1 Inleiding

Dit is de nota van beantwoording op zienswijzen ingebracht tegen het bestemmingsplan “PWA kazerne”. Dit bestemmingsplan lag ter inzage van 24 december 2023 tot en met 24 januari 2024. In deze inleiding krijgt de lezer een indruk van de zienswijze beantwoording. De hoofdstukken die daarop volgen, gaan dieper in op de inhoud en alle zienswijzen.

2 Ambtshalve wijzing

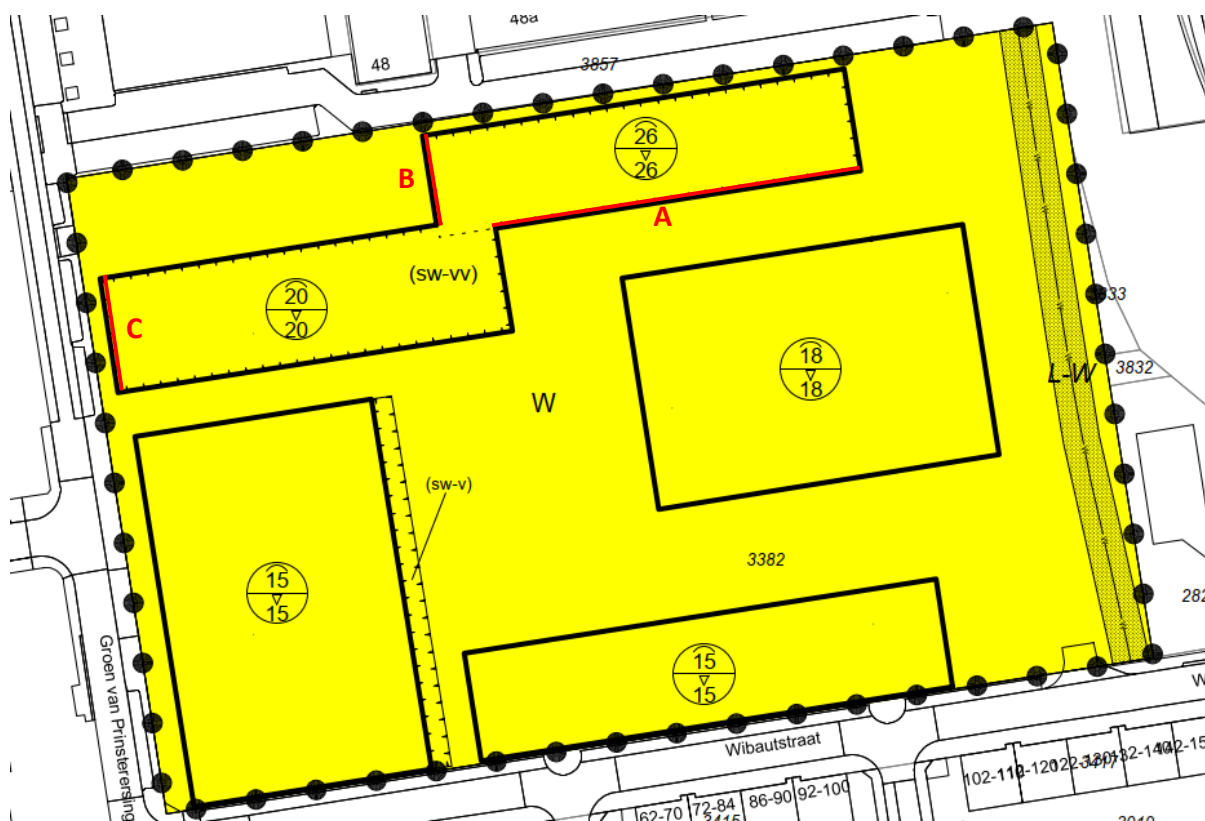
Na controle van de ingetekende bouwvlakken in het bestemmingsplangebied is geconstateerd dat deze ter plaatse van het noordelijk bouwvlak ontoereikend zijn voor het beoogde plan.

- A. Langs het BN blok ontbreekt ruimte om een woongalerij te kunnen toepassen voor de woningen bij transformatie. Daarom is dit bouwvlak 90 centimeter in zuidelijke richting verlegd (zie rode lijn A in de onderstaande afbeelding).
- B. Tussen blokken BN en BZ is per abuis een stuk van de bestaande kopgevel niet meegenomen bij de bepaling van het bouwvlak. Bij transformatie wordt de bestaande constructie ingepakt met

isolatie en een nieuwe gevel, vandaar dat dit bouwvlak met 150 centimeter in westelijke richting is verlegd (zie rode lijn B in de onderstaande afbeelding).

- C. Aan de kopgevel van blok BZ ontbreekt bij transformatie ruimte om de beukmaat van de bestaande constructie door te kunnen zetten. Dit gaat ten koste van de programmatische invulling van dit bouwvlak. Daarom is dit bouwvlak met 160 centimeter in westelijke richting verlegd (zie rode lijn C in de onderstaande afbeelding).

De aangepaste verbeelding is hieronder weergegeven met aanduiding van de wijzigingen.

Gelet op de gering verschuiving van het bouwvlak is er geen invloed op de uitgevoerde (milieu)planologische onderzoeken, zoals op het gebied van geluid.

Verkeersontsluiting Bodegraafsestraatweg alternatief

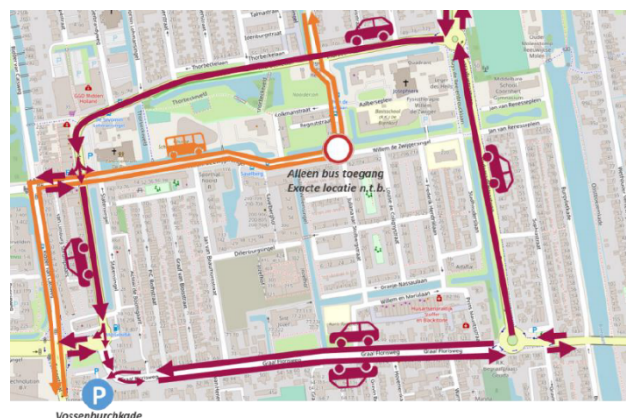
Een aantal zienswijze geven aan dat de noordontsluiting van het PWA bestemmingsplangebied niet via de Groen van Prinsterersingel moet lopen maar via een directe aansluiting op de Bodegraafsestraatweg. Ook hier gaat deze zienswijze reactie eerst in zijn algemeenheid op in.

Een extra toerit op de Bodegraafsestraatweg maakt dat de doorstroming extra belast wordt door extra in- en uitvoegend verkeer. Daardoor kunnen andere aanliggende gebieden minder goed ontsloten worden. Voor de doorstroming is het belangrijk dat er niet teveel kleine toeritten zijn. Een extra toerit op de Bodegraafsestraatweg beperkt op dit moment de doorstroming teveel.

Bijkomend speelt dat de voorgestelde toerit deels over privé grond gaat, wat aankoop of onteigening van deze grond essentieel maakt.

De in de zienswijzen voorgestelde toerit zou gaan bestaan uit een rechtsaf toerit. Dat heeft als gevolg dat een aanzienlijk deel van het verkeer op de zuidelijk gelegen rotonde met de Torbeckelaan, de rotonde volledig rondrijdt. Dit om weer naar het noorden toe te kunnen. Dit rondrijden verkleint de doorstroomcapaciteit van deze rotonde. De doorstroming op deze rotonde mag zeker in de spits niet onnodig verder belast worden. Bijkomend kan extra belasting van de rotonde bij de Torbeckelaan in de spits zoveel filevorming kunnen geven, dat invoegen vanaf de PWA kazerne op de Bodegraafsestraatweg niet meer gaat.

In het VCP staat tevens het voornemen om in de toekomst de zuidelijke Torbeckelaan rotonde, onderdeel te laten uitmaken van een éénrichtingsstructuur (zie tevens de rechter afbeelding die komt uit bijlage 1 van de toelichting van het bestemmingsplan). Deze eenrichting structuur loopt tegen de klok in, van de graaf Florisweg en de Bodegraafsestraatweg terug naar de Rotonde met de Torbeckelaan. Dit rondje maken om vanaf de PWA naar het noord te rijden met de auto, geeft teveel onnodige verkeersbelasting van de eenrichting structuur en de omgeving.

Een variant met een rechtsaf toerit op de Bodegraafsestraatweg geeft tot slot kans op minder goede doorstroming op de Bodegraafsestraatweg zelf. Daardoor kan de kruising met de Burgemeester van Reenensingel (op een afstand van 90 meter) in niet alle gevallen snel genoeg leeglopen voor de wisseling van de verkeerslichten.

De conclusie van de voorgaande analyse is dat een directe ontsluiting op de Bodegraafsestraatweg niet wenselijk is.

3.3.2 Zienswijze: Meer verkeer door Troelstralaan en Vliegerstraat is voor bewoners onacceptabel.

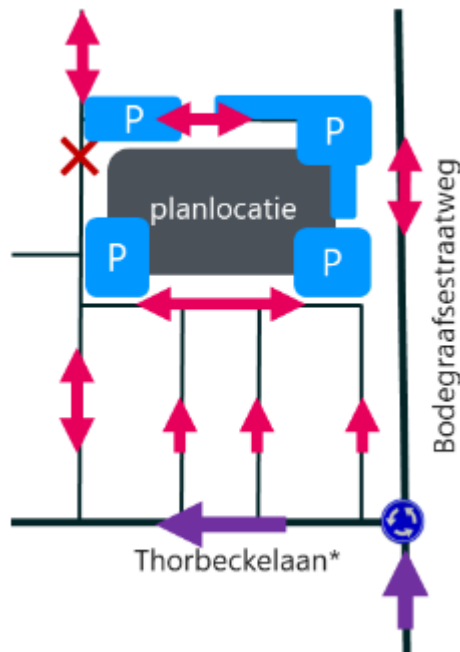
Context zienswijze: Deels wordt verkeer via het noorden en deels via het zuiden ontsloten. Aan de zuidzijde wordt een extra verkeersbelasting van 460 autoritten verwacht via onder andere de Troelstralaan en de Vliegerstraat.

- Reactie: Wij begrijpen dat de indieners een woonstraat met weinig verkeersbewegingen prettig vinden. Het is alleen niet te voorkomen dat er iets extra verkeer door deze straten

gaat rijden richting de planlocatie. Door de Wibautstraat tweerichtingsverkeer te maken, en juist veel parkeerplaatsen aan de noordzijde te alloceren wordt de verkeersstroom door het plan op deze straten zoveel mogelijk beperkt.

- Reactie: De Troelstralaan, Vliegenstraat en Domela Nieuwenhuisstraat betreft eenrichtingsverkeer, waardoor hier enkel aankomende verkeersbewegingen doorheen komen. Alle vertrekkende verkeersbewegingen vanaf de planlocatie dienen via de Groen van Prinsterersingel te rijden. De onderstaande afbeelding illustreert dit.

Door de planontwikkeling komen er daardoor in theorie maximaal 250 extra verkeersbewegingen bij door de zuidelijke eenrichtingsstraatjes. In de praktijk is het effect lager, omdat het kencijfer uitgaat van een vrij hoge verkeersgeneratie en omdat het verkeer zich verdeelt over de verschillende straatjes (aanrijdroutes). Bij een evenredige verdeling over de 4 aanrijdroutes zullen er zo'n 63 auto's per dag extra door de zuidelijke eenrichtingsstraatjes rijden. Niet alle auto's zullen via de eenrichtingsstraatjes aan komen rijden, door de Wibautstraat tweerichtingsverkeer te maken zal ook de Groen van Prinsterersingel een logische aanrijdroute worden.
